改善箇所説明図 ②

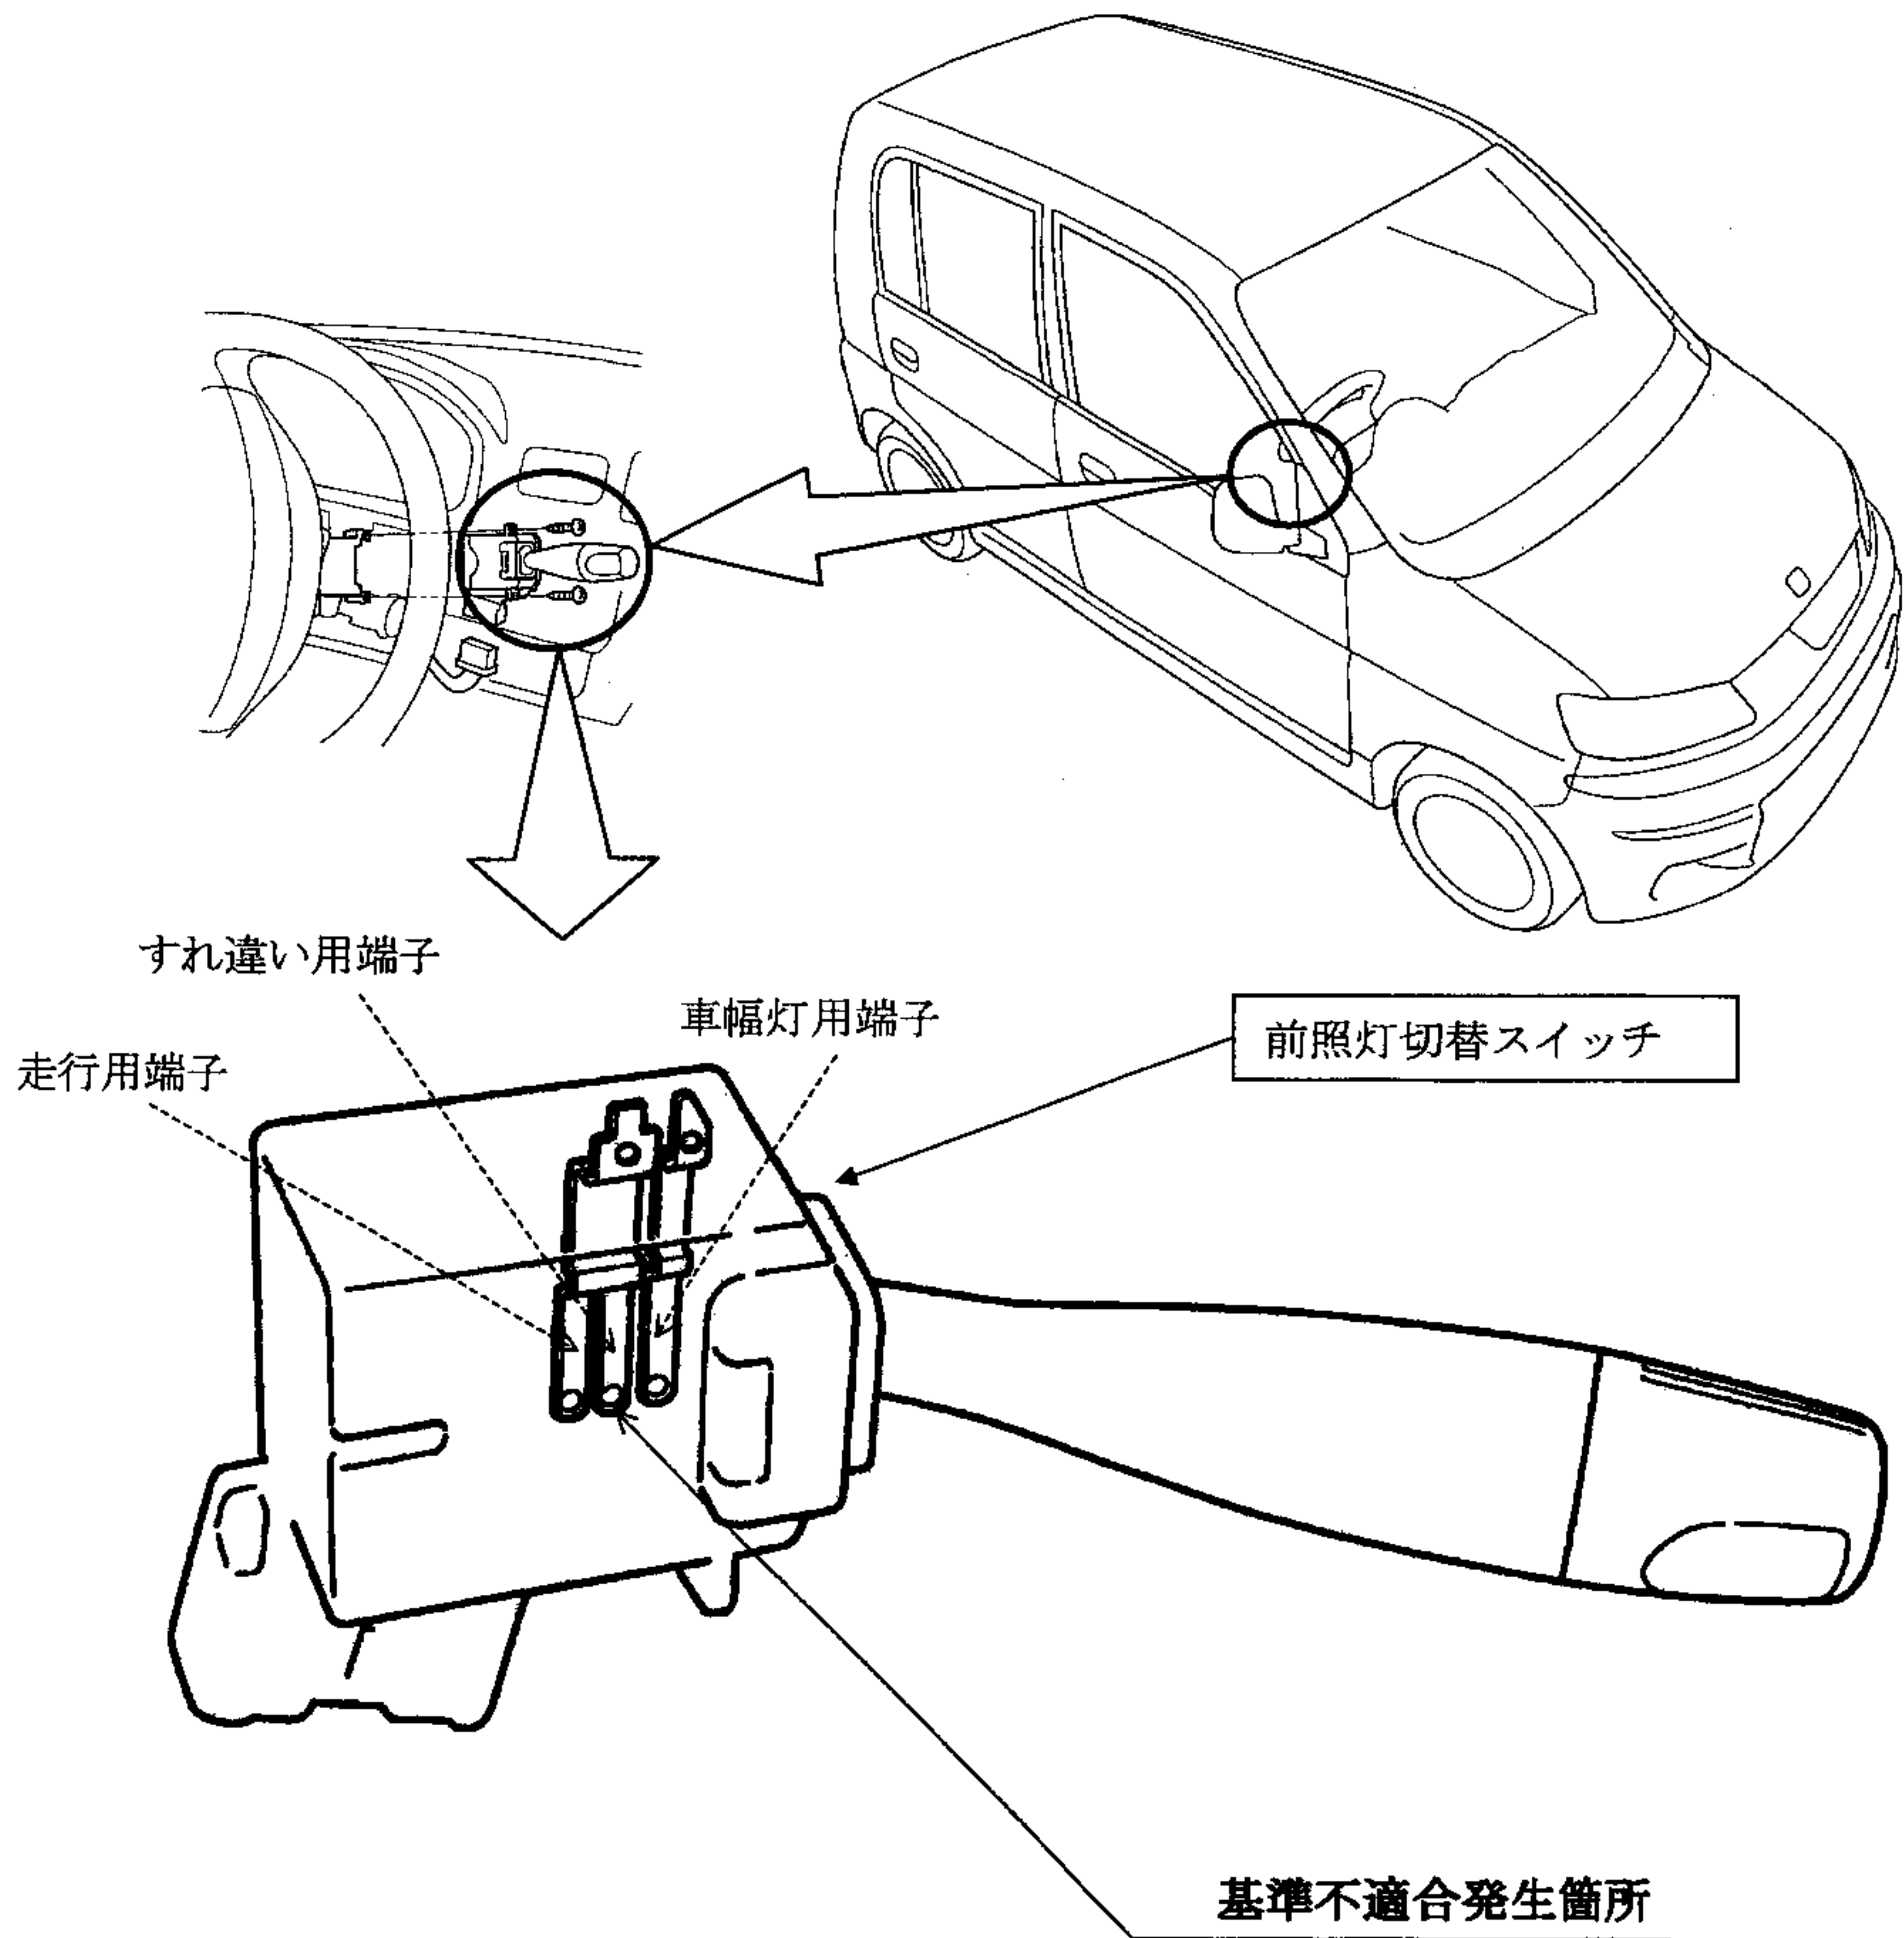
前照灯切替スイッチにおいて、当該スイッチの端子の組付け方法が不適切なため、すれ違い用端子の接点圧が低く、切替操作の際の通電により接点部が摩耗し、接点部が導通不良となるものがあり、すれ違い用前照灯が点灯しなくなるおそれがある。

改善の内容：全車両、前照灯切替えスイッチを良品と交換する。

識別：運転座席のスライドレール右側前部のボルト頭部に黄色ペイントを塗布する。
